【DDS改修内容】

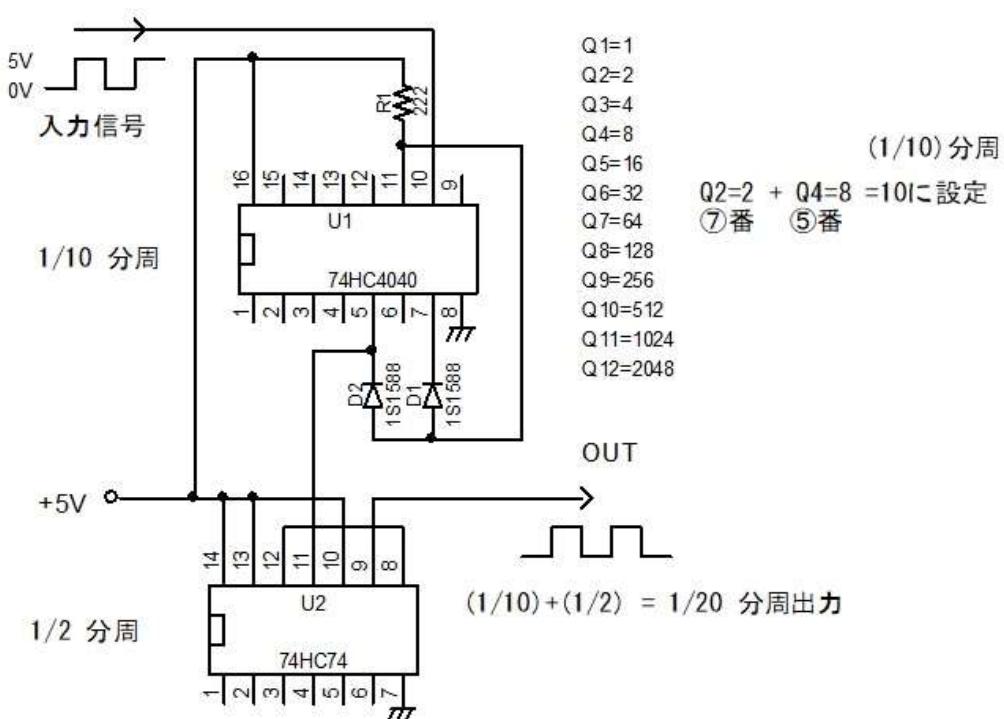
1. 分周器U4 (74HC4040) が温度上昇によりミスカウントし、外部基準クロック10KHzにロックイン出来なくなる。 U4 (74HC4040)周辺の変更と74HC08を追加し、ダイオードリセット方式からANDゲートリセット方式に変更する。

ダイオードリセット方式

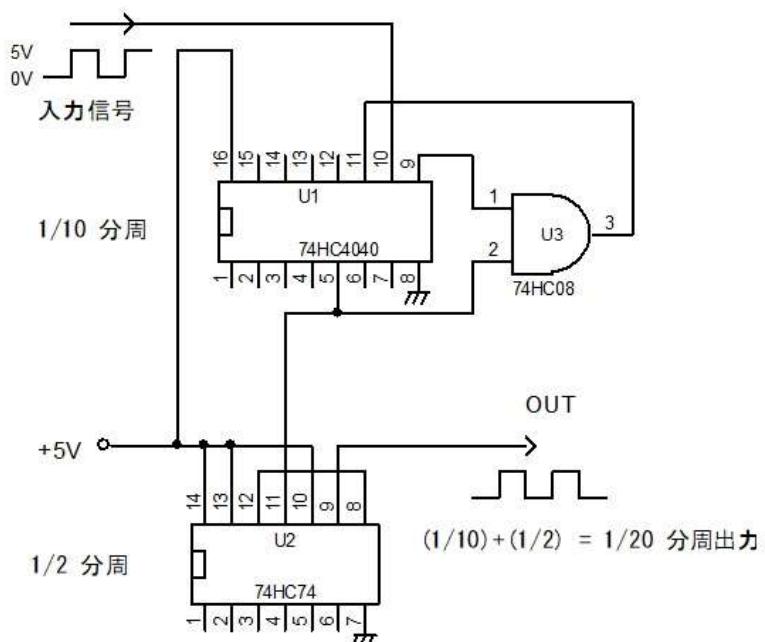
20MHz以上を入力しダイオードリセット方式で分周すると、温度上昇によりミスカウントする場合があることが判りました。74HC4040は12bitバイナリーカウンターですから1/4096まで分周出来ます、例えばSaturnでは1/1300分周する必があり、Q1=1 Q2=2 Q3=4 Q4=8 Q5=16 Q6=32 Q7=64 Q8=128 Q9=256 Q10=512 Q11=1024 Q12=2048 ですから、 $1300 = (Q11) + (Q9) + (Q5) + (Q3)$ です、この4出力からダイオードANDゲートされた信号でリセットすれば1/1300分周することが出来ます、但し、この出力は全期間デューティー50%波形とはなりません。簡単のために、1/20分周で動作させ、ドライバーによる温度上昇テストを行い、入力周波数を変えて行ってみました。

入力周波数=30MHzでは

通常出力=1.5MHzと安定していますが、ドライヤーONで10秒以内で不安定となりました。

カウンター表示=1.5MHzを確認しておく

そこで、ダイオードリセット方式ではなく、ANDゲートICによるリセット方式だと、意外と高い周波数まで安定に使用することが出来ます。但し、この場合のカウント計算は-1された出力からゲート処理する必要があります。例えば、1/10であれば $(Q4)=8 + (Q2)=2 = 10$ ですが、9にする必要がある。 $(Q4)=8 + (Q1)=1 = 9$

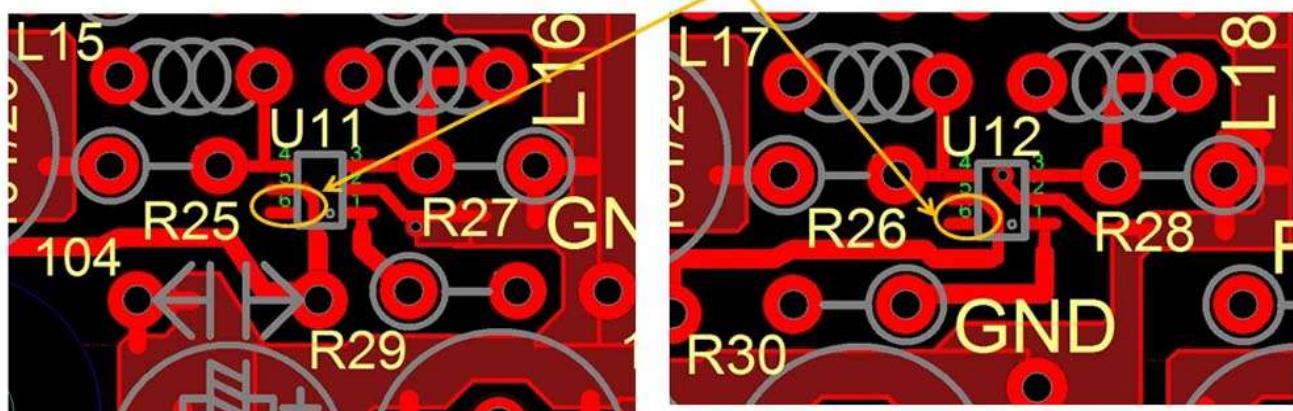
2. コンパレーター (U11/U12) の出力形式が、LVFS仕様の品番を選択していたため、CMOS出力形式仕様のデバイスADCM600に変更。

ADCMP606は、6ピンICでしたが、ADCMP600は、5ピンICです。
電源供給が、真ん中の⑤へバターン配線しています、ADCN
600は端の⑥へ供給する必要があり、⑤⑥をショートさせる必要がある。

AD9951の39番ピンの処理の仕方

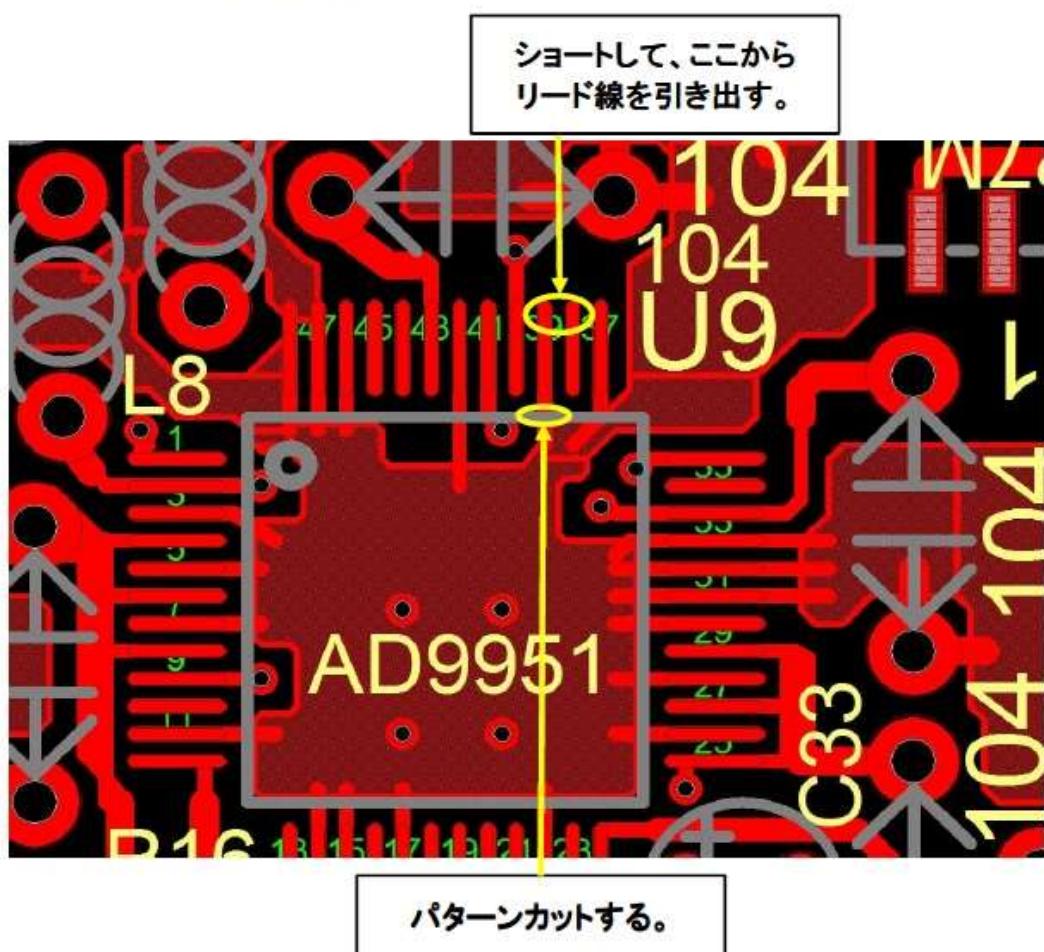
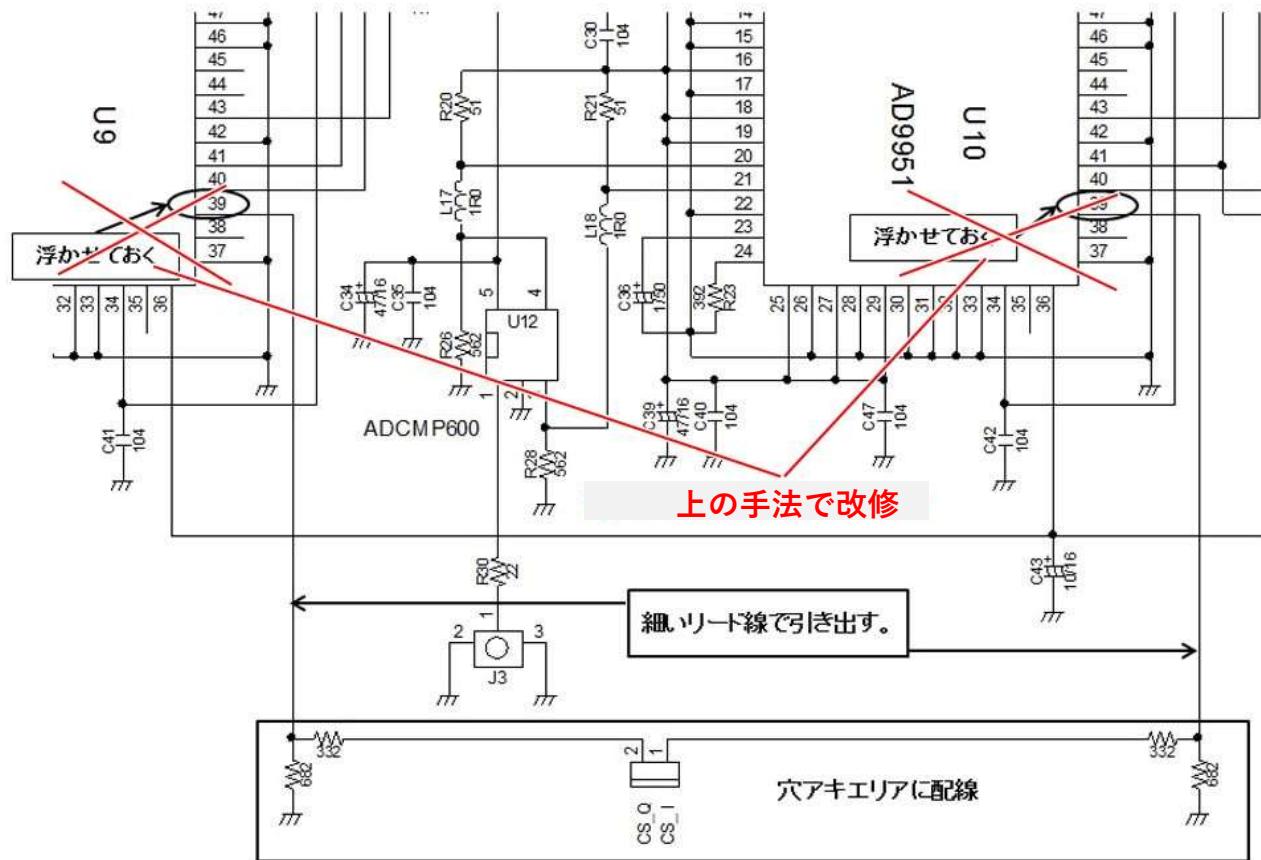
3. U9/U10のCS制御を単独に行う。よって、ICを装着する前に、各々の39番ピンは、パッケージから少し上にハネ上げておく、後で細いリード線により穴アキエリアに配線する。別の手法が良い。

- ① IC単品で、38番ピンを折り曲げて、カットする(除去する)
 - ② 39番ピンのパターン(GNDパターン)をカットしておく。
 - ③ ICを通常に全ピンハンダ付けする。
 - ④ 38番パターンと39番ピンはショートさせても良い
 - ⑤ ショートした、ここへ細いリード線をハンダ付けして配線する。
 - ⑥ U9とU10の2ヶ所あります。

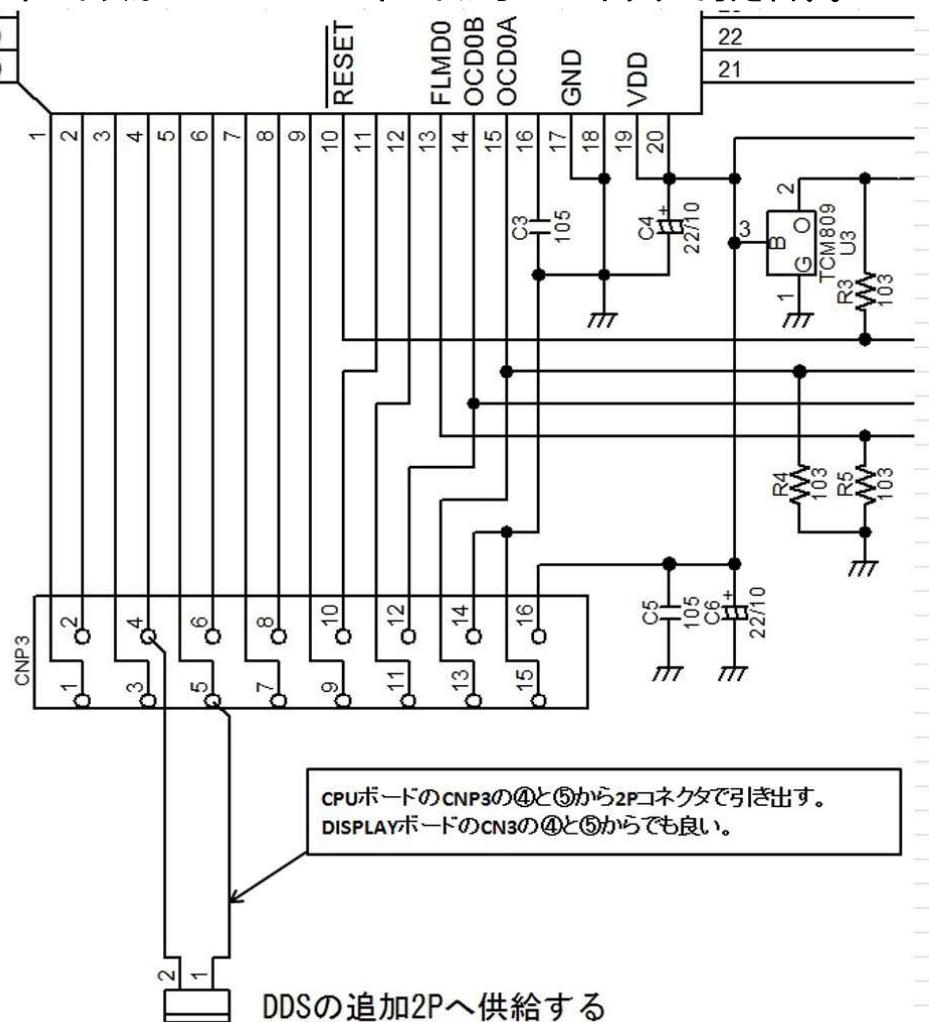
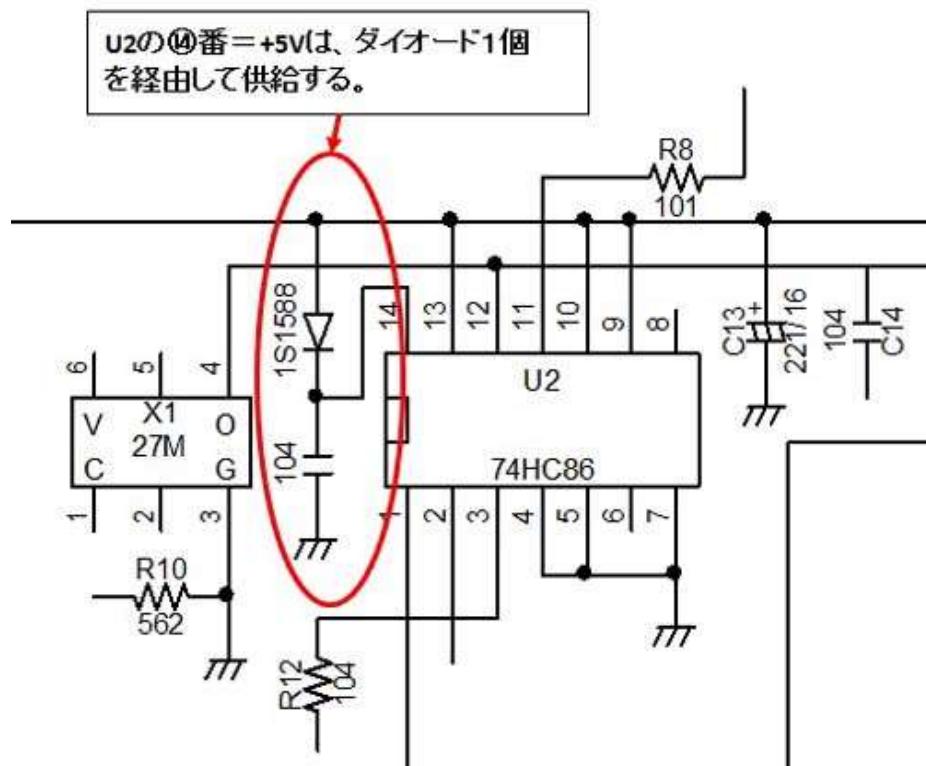
CPUボード又はDISPLAYボードから2Pコネクタで引き出す。

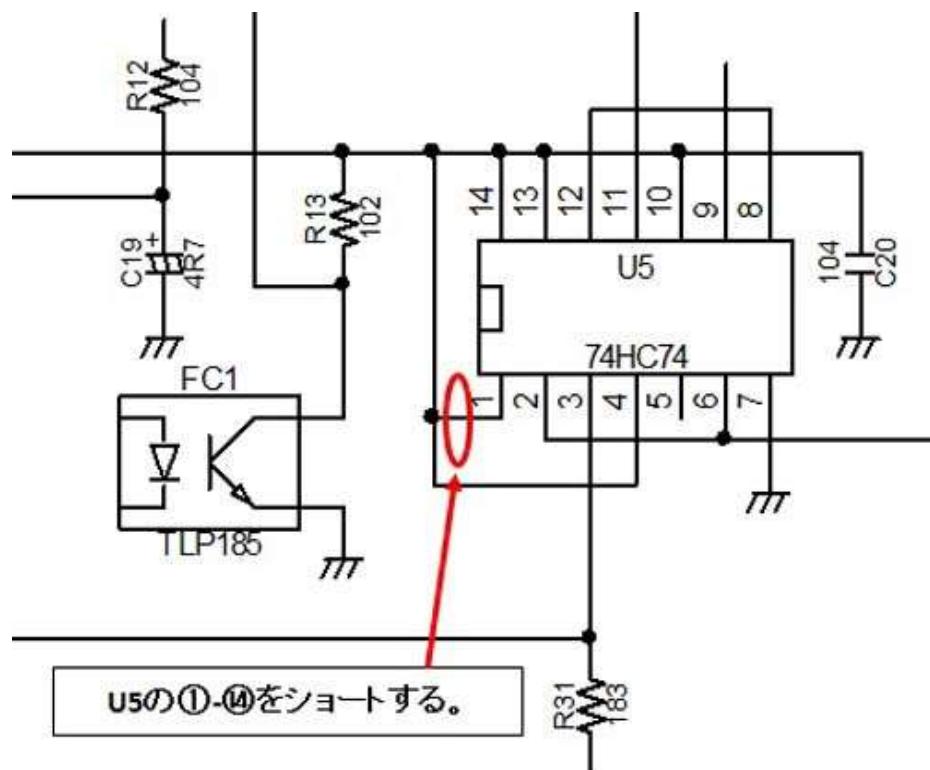
4. U2=74HCT86であれば改修必要なし、HC86の場合は、下記のようとする。

追加回路

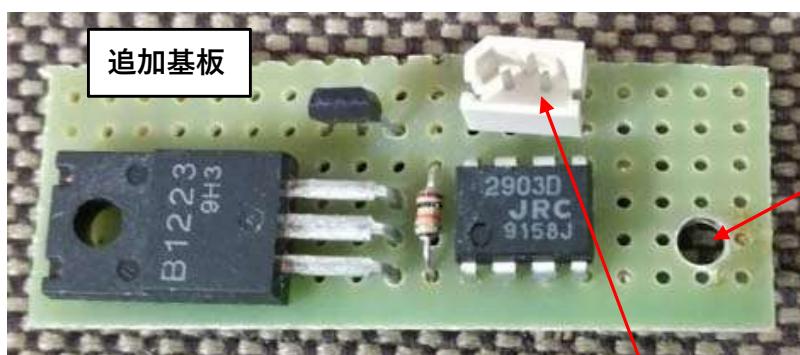
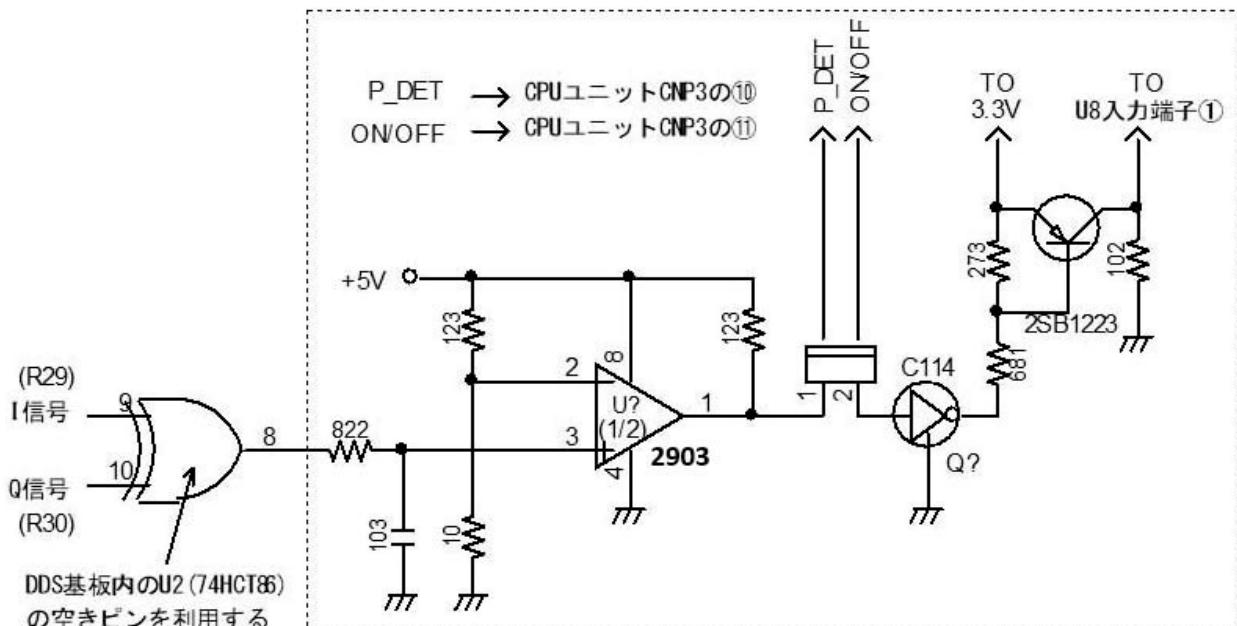
6. 電源立ち上げ時にI/Qの位相同期ズレが発生する。

I Q 信号の位相差を U2 (74HC186) の余りセルを利用して、⑨⑩へ入力し結果を⑧へ出力する。位相誤差が無ければ出力は出てきません、位相誤差を生じたり、いずれかの信号が無ければ出力にパルスが出てきます。これを検出して位相誤差が無くなるまで DDS への供給電圧をくり返し OFF → ON させます。供給電圧の ON / OFF は U8 (1.8V 3 端子) の入力電圧 (3.3V) を ON / OFF させます。 (Version-1.5 にする必要がある)

追加基板

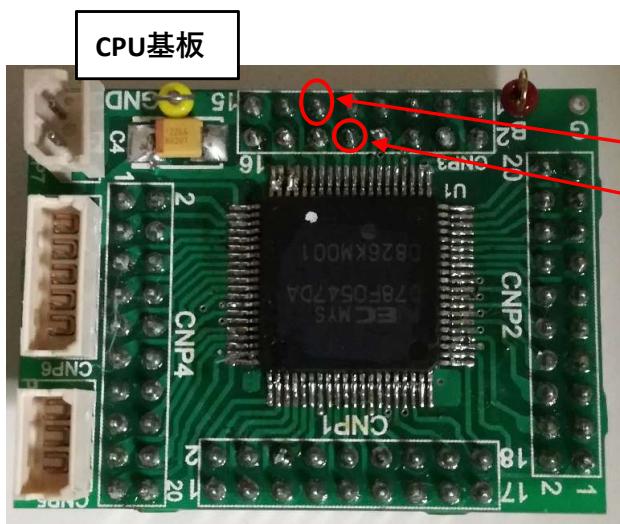
DDS基板の四隅の穴へ
共締めする。

CPU基板

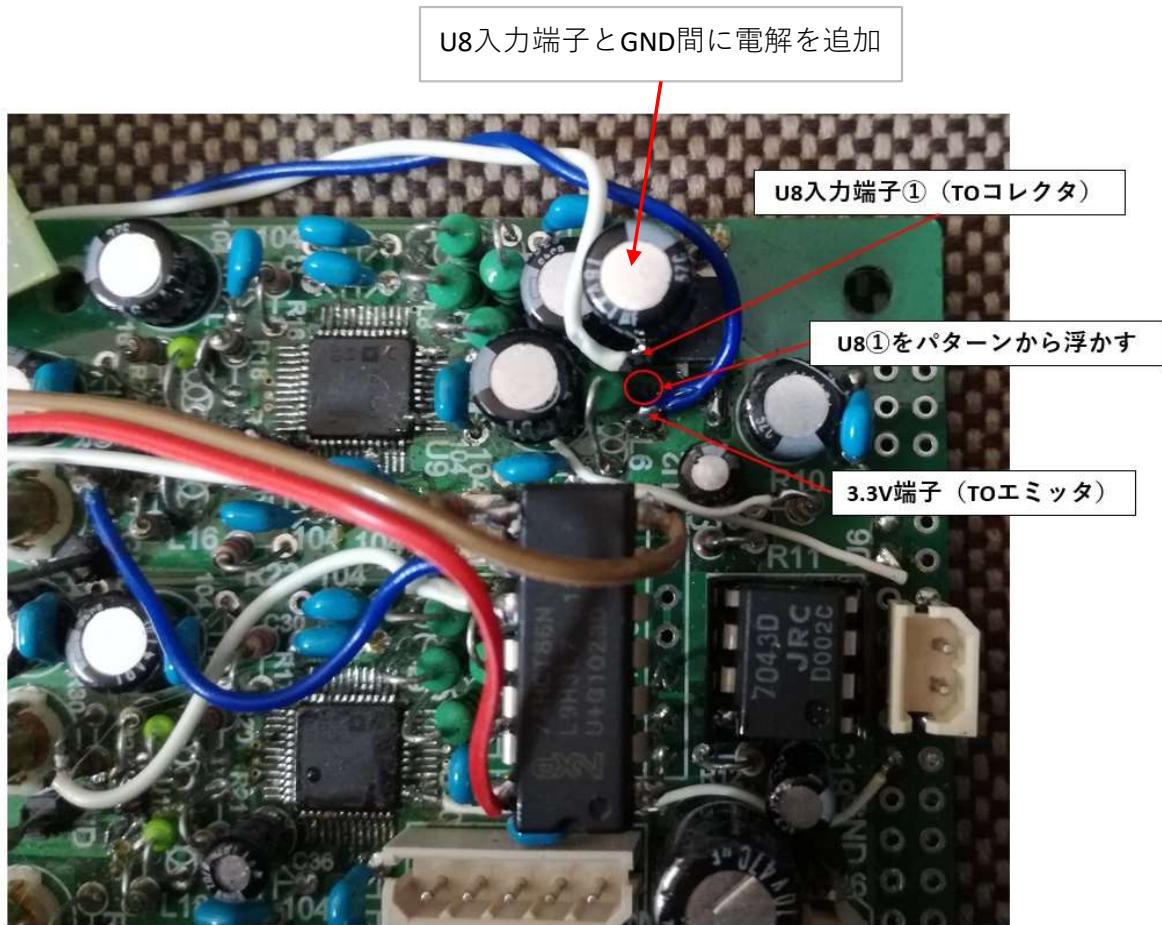
- ⑪ = ON/OFF信号
- ⑩ = P_DET信号
